DEMANDE D'AUTORISATION EN VUE D'EXPLOITER UN PARC ÉOLIEN (ICPE) À COUPRU (02)  
DÉPOSÉ PAR LA SOCIÉTÉ « PARC ÉOLIEN NORDEX XXX »

AVIS DE L'AUTORITE ENVIRONNEMENTALE  
SUR L'ETUDE D'IMPACT ET L'ETUDE DE DANGERS

Carte de localisation des autres parcs éoliens dans un rayon de 15 kilomètres

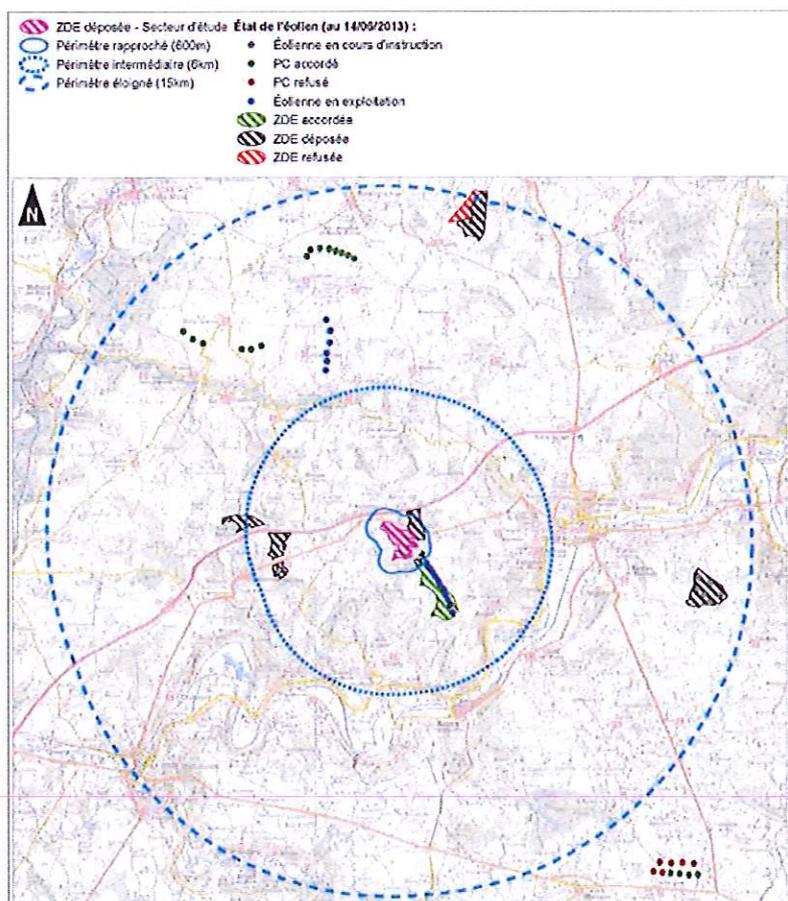
Le projet éolien de Coupru est situé à environ 1,3 kilomètre du projet éolien le plus proche au sein du pôle de structuration n°2 identifié par le SRE sur le secteur D (parc éolien construit de la Picoterie composé de 11 éoliennes sur la commune de Charly-sur-Marne). Les préconisations du SRE ne sont donc pas respectées par le projet.

L'étude paysagère indique (cf. page 59) que cette interdistance avec le parc éolien de la Picoterie est suffisante pour permettre une respiration visuelle en évitant un effet d'occupation de l'horizon. L'organisation du projet en ligne parallèle à celle du parc de la Picoterie autorise une lecture homogène de l'ensemble, qui se perçoit comme un parc de parcs. Depuis le plateau Briard, les deux parcs se perçoivent comme un seul parc émergeant des boisements. Plus l'observateur se décalera vers l'ouest, plus le regard pourra faire la distinction entre les deux parcs et apprécier leur implantation parallèle.
